Mission régionale d'autorité environnementale
Grand Est

**Avis sur le projet de centrale
photovoltaïque au sol à Thiaville-sur-Meurthe (54)
porté par la société JP Énergie Environnement**

n°MRAe 2022APGE151

Nom du pétitionnaire	JP Énergie Environnement
Commune	Thiaville-sur-Meurthe
Département	Meurthe-et-Moselle (54)
Objet de la demande	Demande de permis de construire une centrale photovoltaïque au sol
Date de saisine de l'Autorité environnementale	27/10/22

Figure 3 - cartographie des mesures ERC du projet

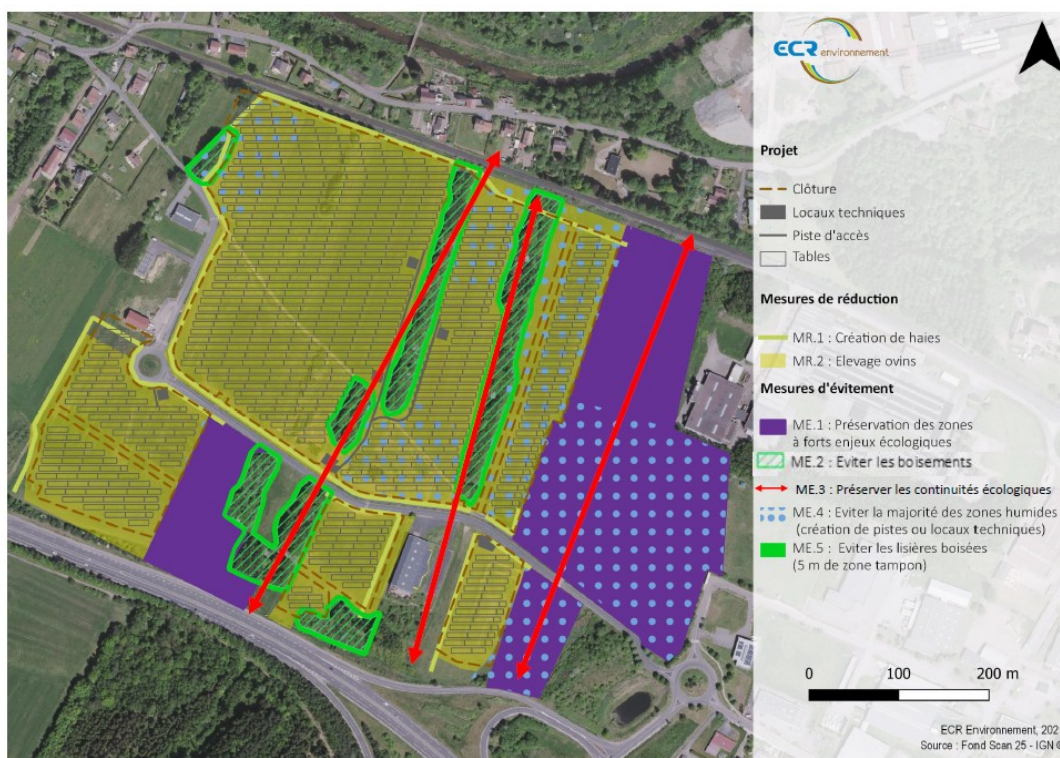
L'Ae attire de plus l'attention du pétitionnaire sur le fait que le plan des mesures d'évitement figurant dans la partie descriptive de la mesure ME4 au chapitre 10.3 « mesures liées au milieu biologique » du dossier montre comme surface d'évitement certaines zones qui, en fait, sont occupées par les panneaux photovoltaïques.

L'Ae recommande de mettre à jour le plan des mesures d'évitement des zones humides figurant au chapitre 10.3. de l'étude d'impact « mesures liées au milieu biologique ».

Figure 4 - Comparaison entre l'ensemble des zones humides (à gauche) et le plan du projet (à droite), une partie des zones humides est occupée par des panneaux photovoltaïques)

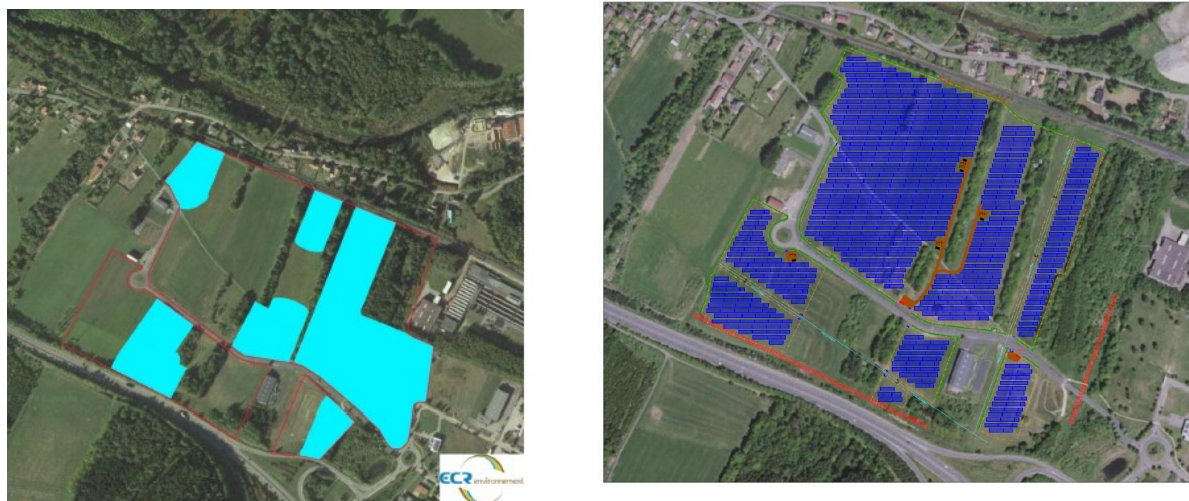
Ainsi, l'indication de la surface de zones humides du dossier est erronée. Les zones humides recouvrent donc une surface supérieure à 5,6 ha, sans que le dossier n'en précise la surface totale.

La comparaison de la figure 62 du dossier et de la variante retenue au final (cf figure 4 du présent avis) montre que seule la partie zones humides sur le « critère végétation » (que l'Ae estime visuellement à environ 60 % de l'ensemble des zones humides et qui est, en très grande partie, comprise dans la partie zone humide critère sol) a été évitée. D'après le calcul de l'Ae, la partie de zones humides non évitée correspondrait alors à environ 3,7 ha¹¹.

L'Ae recommande de privilégier l'évitement pour l'ensemble des zones humides qui devront être précisément recensées, y compris celles ayant fait l'objet d'une mesure d'évitement dans le projet actuel.

Figure 6 - photomontage du projet avec plantation d'une haie

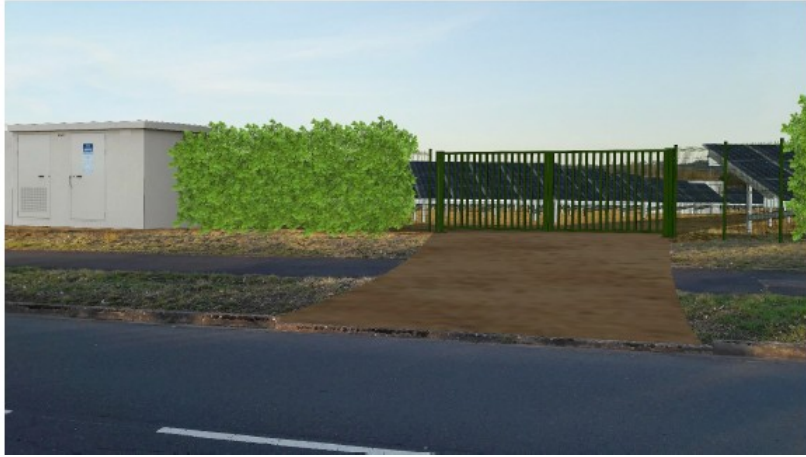
L'Ae souhaite que le choix de cette labellisation soit confirmé dans le dossier d'enquête publique.

L'Ae recommande au pétitionnaire de préciser que le choix de la labellisation « végétal local » pour la plantation de haies est effectué et définitif.
